## ➤ Procédure de réglage de la tension sur moteurs PSA 2.2 HDI

Référence Gates : 5558XS/K015558XS/K025558XS/KP15558XS/KP25558XS

Code moteur : DW12TED4, 4H01, 4HW

Fig. 2

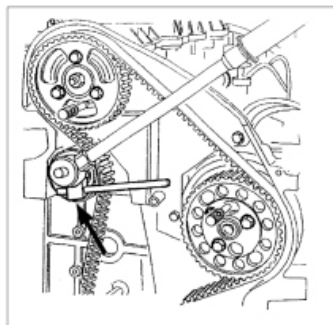
Cet outil est nécessaire pour faire tourner le galet tendeur et le maintenir en place pendant le serrage de la vis de fixation (25 Nm) (Fig. 2).

Fig. 3

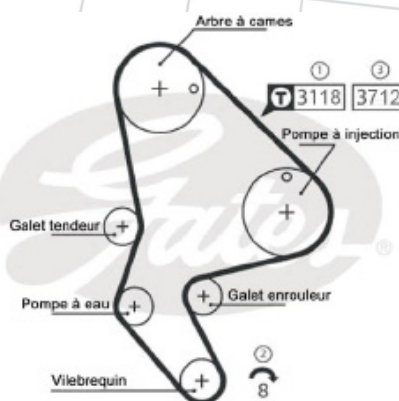
- ① La tension d'installation de courroie doit être plus élevée que la normale (pré-tension). Cette tension est mesurée au moyen du tensiomètre Gates STT-I dans l'espace entre l'arbre à cames et la pompe à injection. Entrez le code 3118.
- ② Faites ensuite faire 8 tours la poulie de vilebrequin en sens horaire
- ③ La tension doit alors être ajustée à sa valeur finale, confirmée par le STT-I après saisie du code 3712.

La procédure est visible sur les étiquettes des emballages des kits et courroies PowerGrip® (voir Fig 3).
